**Avis délibéré de la mission régionale d'autorité environnementale  
sur la construction et exploitation d'un crématorium, par la société  
OGF-Élysio, sur la commune d'Oyonnax (01)**

**Avis n° 2025-ARA-AP-1922**

**Avis délibéré le 4 septembre 2025**

Illustration 2 : Plan des installations. source : étude d'impact.

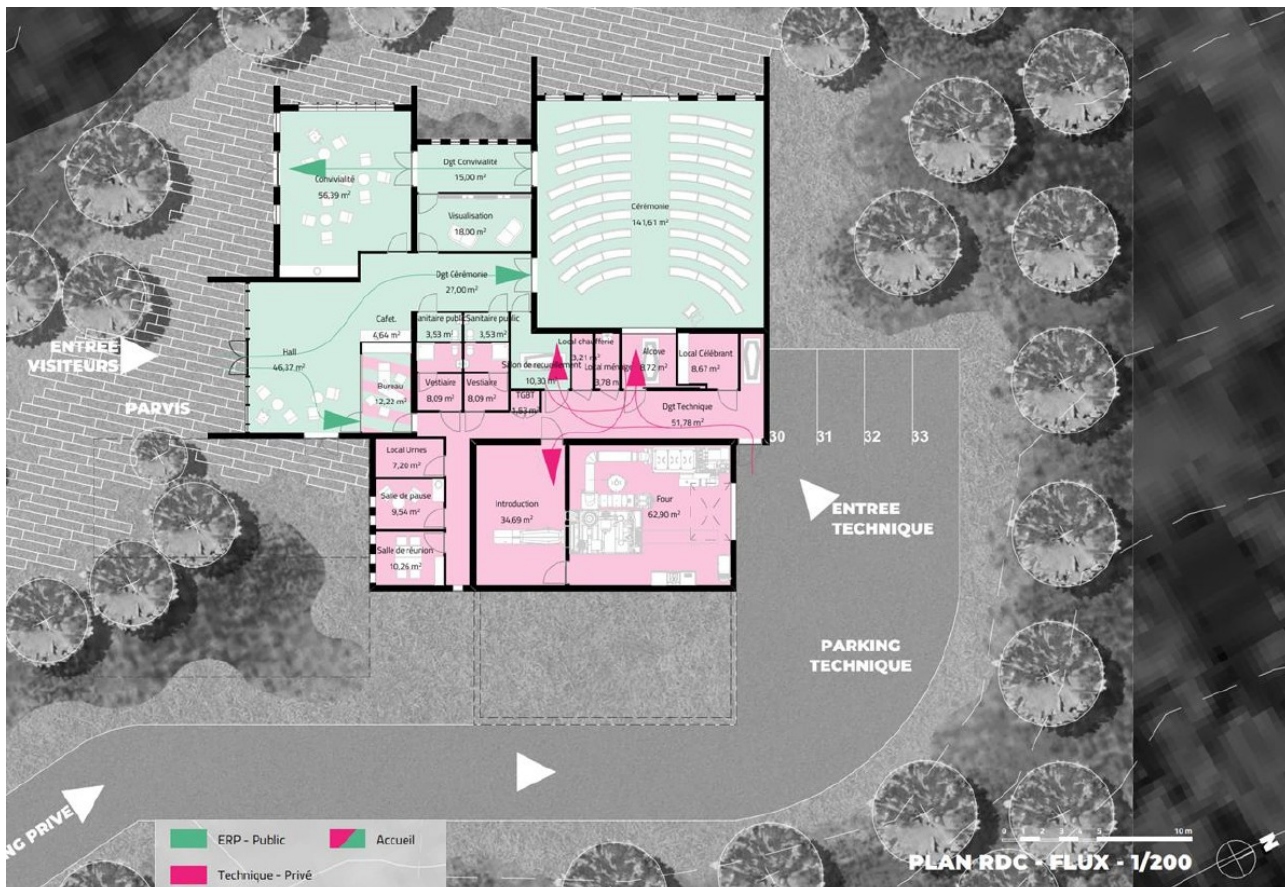
Le dossier ne comporte pas de schéma descriptif détaillé du dispositif de crémation.
